**ВИНТЫ К ОПРАВКАМ ДЛЯ КРЕПЛЕНИЯ  
ТОРЦОВЫХ ФРЕЗ**

**ГОСТ  
13039—83**

Изменение № 1 ГОСТ 13039—83 Винты к оправкам для крепления торцовых фрез. Конструкция и размеры

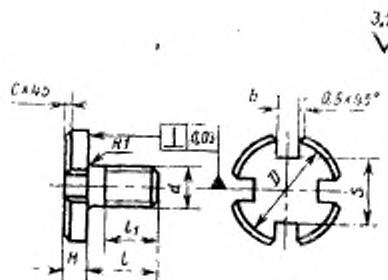
Пункт 1. Чертеж. Продлить линию диаметра  $D$  до наружного контура головки винта;

таблица. Графы  $l$ ,  $H$ , «Масса, кг, не более» изложить в новой редакции:

Обозначение винта	$l$	$H$	Масса, кг, не более
6000—0011	16	6	0,017
6000—0012	18	7	0,036
6000—0013	22	8	0,062
6000—0014	26	9	0,118
6000—0015	30	10	0,208
6000—0016	36	10	0,322
6000—0017	36	10	0,0390
